令和 5 年 ●月●日
日本原子力研究開発機構
臨界ホット試験技術部

STACY 設工認に係る審査会合（令和 5 年 3 月 24 日）での指摘事項対応のための解析結果

令和 5 年 3 月 24 日第 478 回審査会合（以下「前回審査会合」という。）での指摘を踏まえ、前回審査会合資料 1-3 の解析⑤「デブリ構造材模擬体が原子炉停止余裕に及ぼす影響」の解析対象範囲を拡大し、主要な核的制限値である原子炉停止余裕及びワンロードスタックマージンが厳しくなる、つまり原子炉停止系である安全板の効果が小さくなる炉心の変化傾向を把握するとともに、炉心構成の範囲全般について見通しを得た。

図 1 棒状燃料本数と安全板の原子炉停止効果

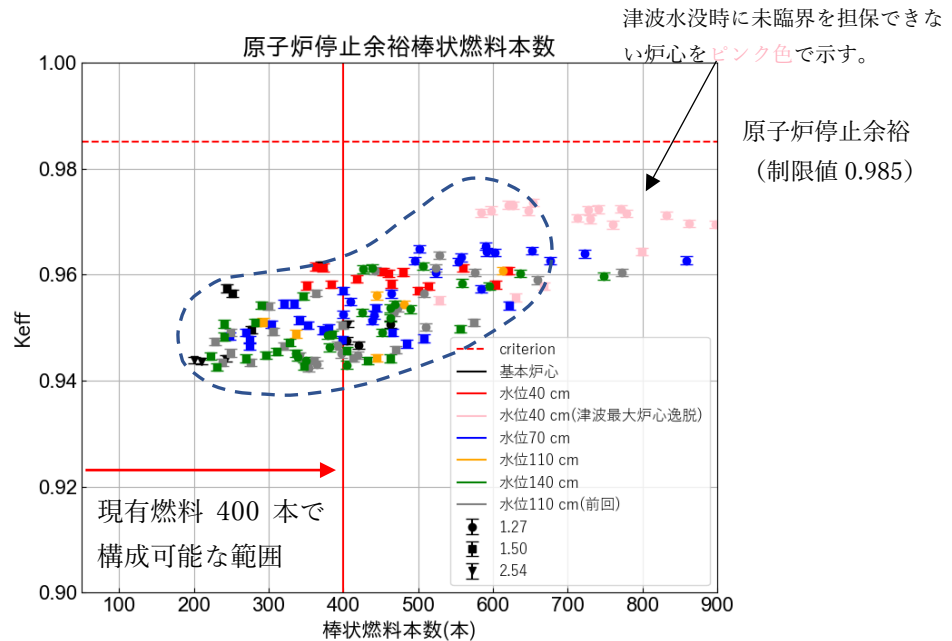
安全板の効果が小さくなる炉心の探索結果を図 1 に示す。これは、前回審査会合資料 1-3 の図 9 にデータを追加したものである。また、前回審査会合にて提示した、臨界水位 110 cm の結果が分布している範囲を示した補助線を図中に破線で示す。なお、減速材対燃料ペレット体積比(VR)が制限範囲 (0.9~11) を逸脱する炉心は構成できないため、図中から削除している (VR については資料末の参考表を参照)。また、津波水没時に未臨界を担保できない炉心も構成できないため、「津波最大炉心逸脱」として識別した。

図 1 より、解析範囲を広げたことにより X 軸の正の方向にデータが追加されるもの、Y 軸方向には前回審査会合で提示した範囲に収まっていることが判る。全体として、低水位 (40 cm) が厳しくなる傾向を見せているが、その詳細については次項(2)で示す。解析結果のうち中性子実効増倍率が最大となったのは、津波水没時に未臨界を担保できない炉心を除いた場合、現有燃料 400 本以下の範囲ではコンクリートのデブリ構造材模擬体を 25 本使用した「格子間隔 1.50 cm、水位 40 cm、棒状燃料本数 363 本の炉心」であり、許可上の最大本数 900 本以下の範囲では鉄のデブリ構造材模擬体を 69 本使用した「格子間隔 1.27 cm、水位 70 cm、棒状燃料本数 590 本の炉心」である。前者の条件においては、前回審査会合資料の結果 (鉄のデブリ構造材を使用した炉心が最大となった) と異なり、鉄ではなくコンクリートのデブリ構造材模擬体を挿入した炉心が最大となった。その理由は、鉄のデブリ構造材模擬体をコンクリートと同数の 25 本挿入した炉心を臨界にするには 400 本超の棒状燃料が必要となるため、集計範囲から外れたことによる。なお、両者の差はワンロッドスタックマージンの計算結果にして $8 \times 10^{-5} \Delta k$ (0.1 標準偏差程度) でありほぼ同等である。また、当該炉心と、前回審査会合で比較対象とした基本炉心 (1) (格子間隔 1.5 cm、臨界水位 110 cm) の炉心の差は約 $3 \times 10^{-3} \Delta k$ 程度 (4 標準偏差程度) であり、大きなものではない。図 1 に示した計算結果は傾向を示すための例であるが、津波水没時に未臨界を担保できない炉心も含め、すべて原子炉停止余裕又はワンロッドスタックマージンの制限値を満足する。

以上の解析より、安全板の効果が小さくなる、つまり原子炉停止余裕を厳しくする炉心の傾向及び範囲に関する情報が拡充され、前回審査会合資料で示した結果を変えることなく、核的制限値を満足しつつ運転できる見通しが得られた。実際の運転においては、これらの知見を参考に実験炉心を構成する。

設工認申請書の補正方針： 本解析の結果を踏まえ、上記見通しを示す解析結果を設工認申請書 第 2 編 デブリ模擬炉心 (1) の添付書類として追加して補正する。

図2 (1/2) デブリ構造材模擬体の効果の比較 (格子間隔 1.27 cm)
ワンロッドスタックマージンの評価結果

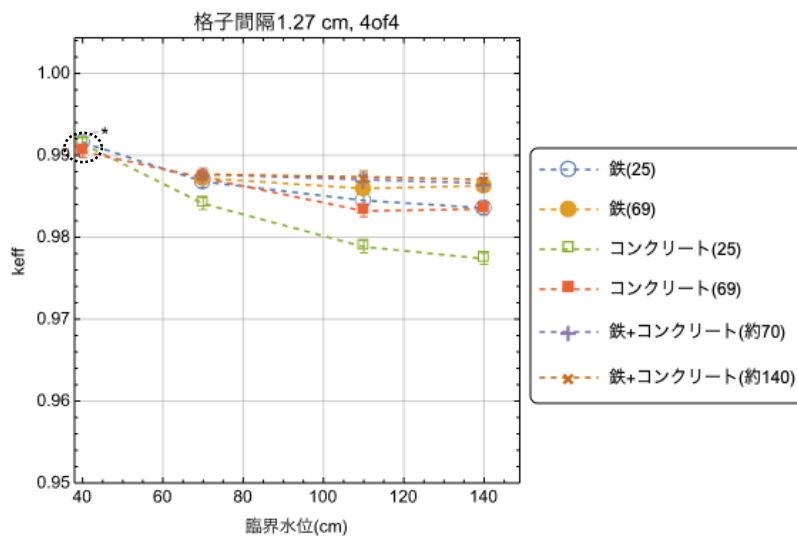
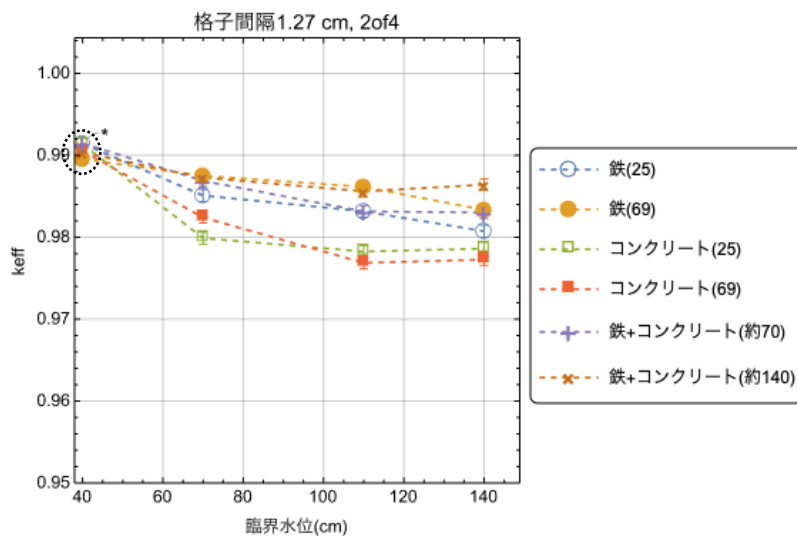
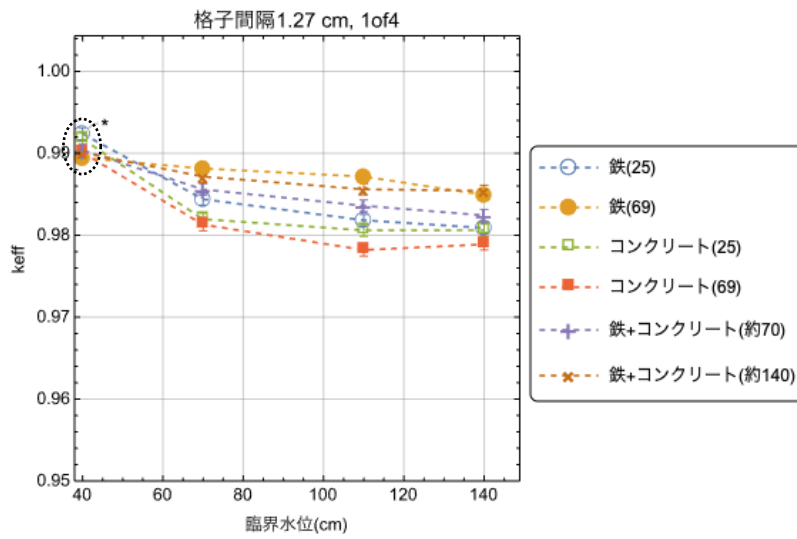
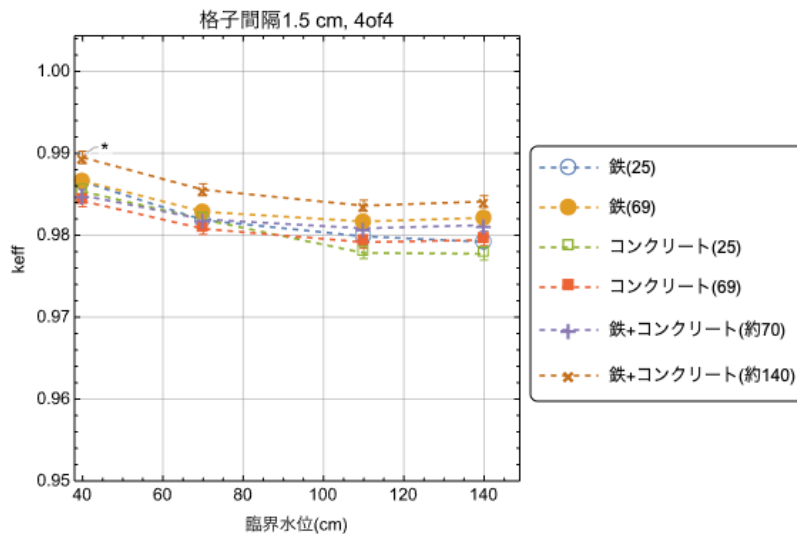
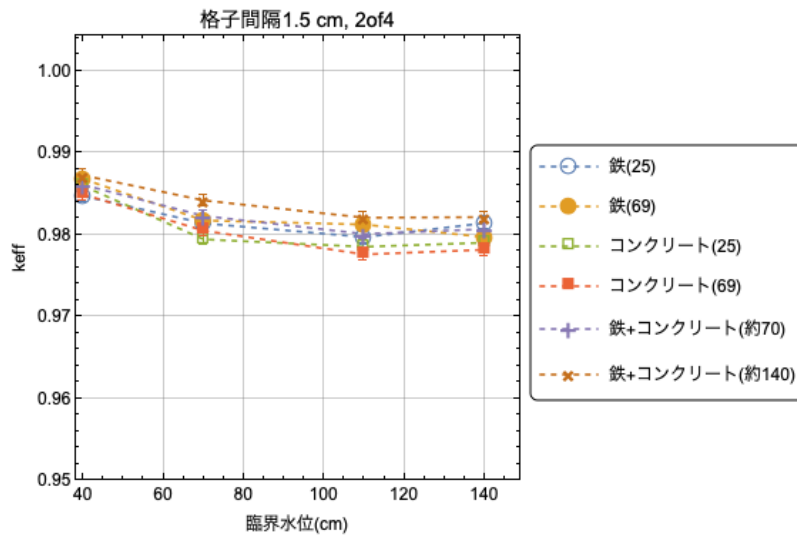
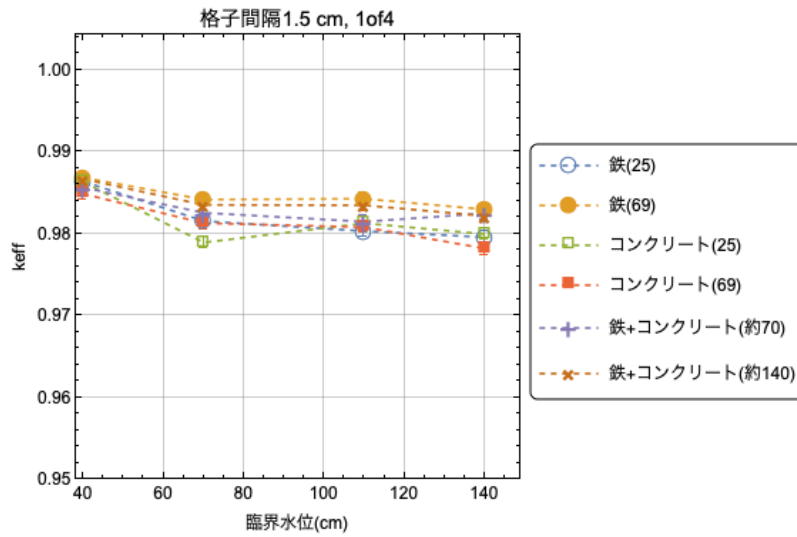
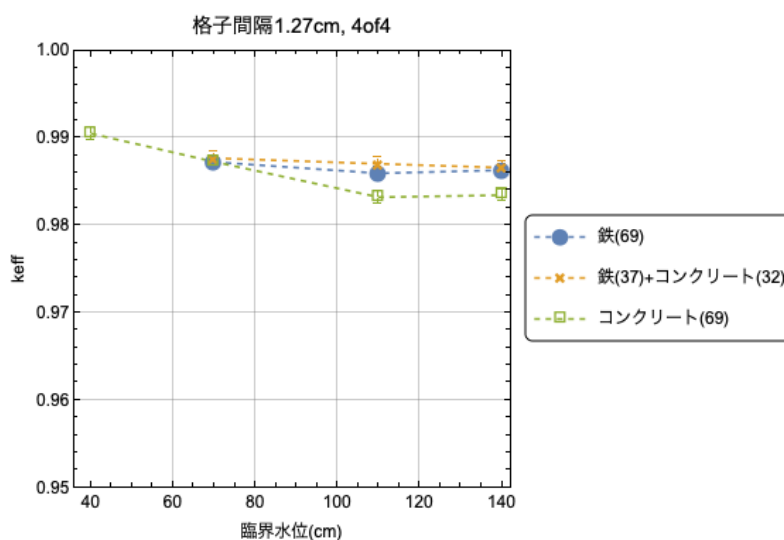
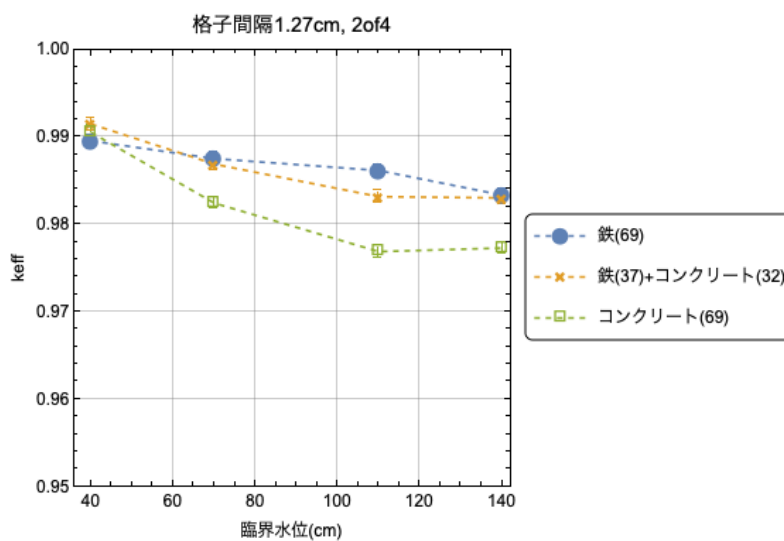
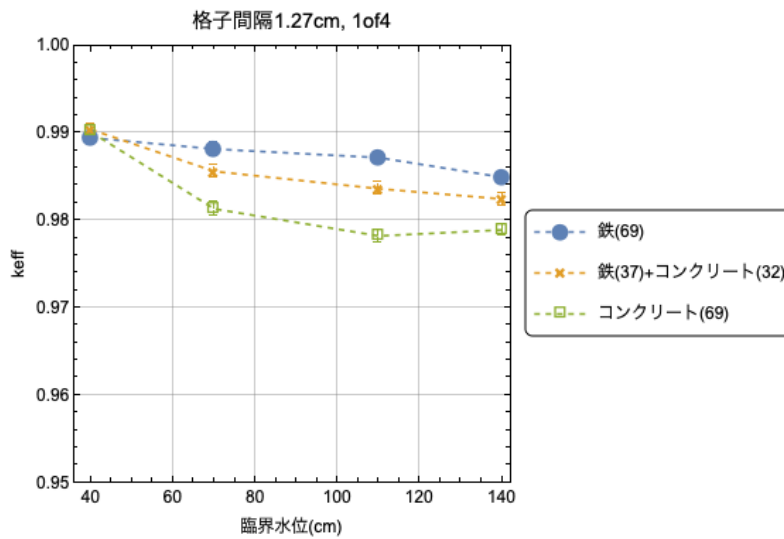
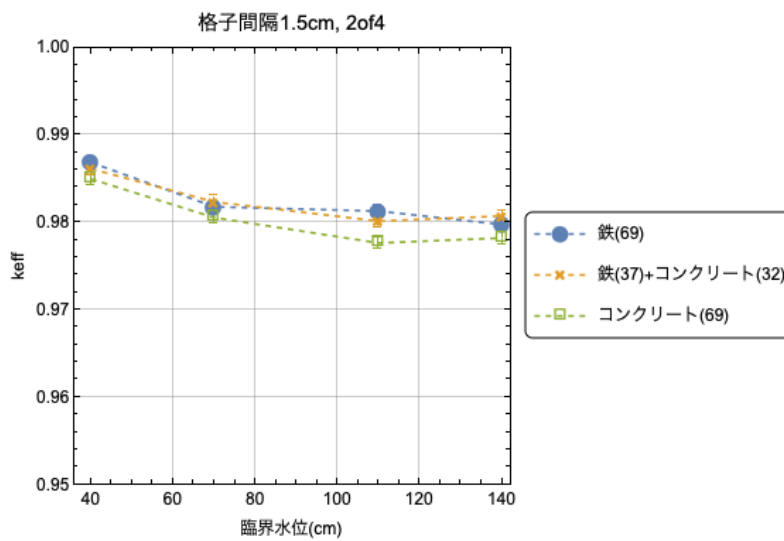
デブリ構造材模擬体の反応度効果の比較のため、図1のデータのうち、より核的制限値に近い、厳しい結果が得られたワンロッドスタックマージンの計算結果（本解析で最も厳しくなった解析結果を比較すると、ワンロッドスタックマージンは制限値まで $7 \times 10^{-3} \Delta k$ 、原子炉停止余裕は $2 \times 10^{-2} \Delta k$ の余裕である。）を、格子間隔及びデブリ構造材模擬体の配列パターン毎に分解して整理したグラフを図2に示す。同図において、模擬体装荷により減速材対燃料ペレット体積比（VR）が制限範囲0.9~11に収まらず構成できない炉心は、図1同様に除いている。また、津波水没時に未臨界を担保できない炉心には*印を付けて識別している。なお、誤差棒1 σ の大きさはマーカーと同程度である。

図2より、配列パターン（1 of 4、2 of 4、4 of 4）に依らず、水位の上昇とともに、中性子実効増倍率は減少する（安全板の反応度効果が強まる）傾向にある。また、装荷本数が同数であればコンクリートよりも鉄のほうが、また、その本数が増えるほうが、中性子実効増倍率が高めの値（安全板の反応度効果が弱まる）となる。ただし、格子間隔1.5 cmの2 of 4、4 of 4炉心では、中性子減速能の変化により、鉄とコンクリートの最大数を混在させたほうが、鉄単独の最大数よりも中性子実効増倍率が高めの値となる。しかし、この傾向について、格子間隔1.27 cm（減速不足の炉心）では臨界水位が下がるにつれてその差が小さくなり（収斂していき）、かつ、臨界水位40 cmの炉心では、逆転する例が見られる。この理由については今後の研究に委ねることになるが、これらの炉心は津波水没時に未臨界を担保できない炉心であるため構成することはしない。

図3(1/2) デブリ構造材模擬体の混在の効果の比較 (格子間隔 1.27 cm)
ワンロッドスタックマージンの評価結果

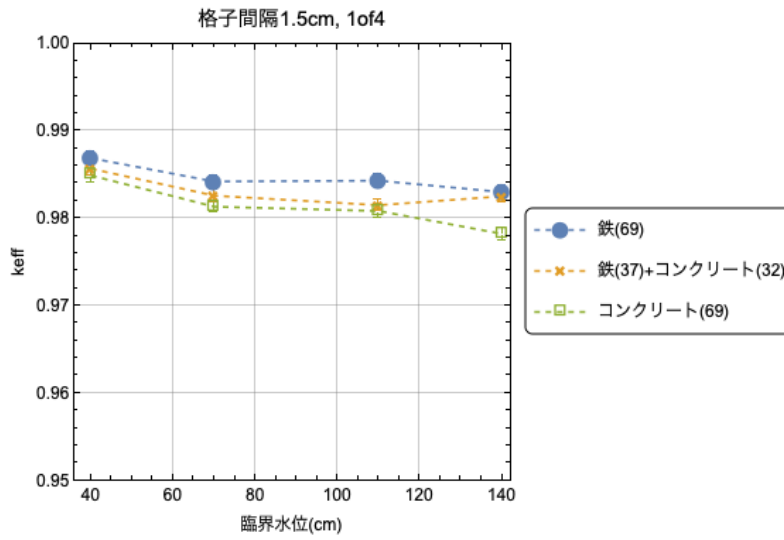
鉄のデブリ構造材模擬体を37本、コンクリートのデブリ構造材模擬体を32本（合計69本）使用した炉心と、それぞれのデブリ構造材模擬体を単独で69本使用した炉心のワンロッドスタックマージンの評価結果を図3に示す。図に示されるように、混在させた炉心はおおむね単独の炉心の評価結果の間に収まっている。逸脱は大きなもの

でも $1 \times 10^{-3} \Delta k$ 程度 (格子間隔 1.27 cm、臨界水位 110 cm、4 of 4 配列) で誤差棒 1σ の程度であり、顕著なものではない。したがって、複数種類のデブリ構造材模擬体を混在させた炉心の安全板の効果は、それぞれの模擬体を単独で使用した炉心の評価結果に包含されるとみなして問題ない。
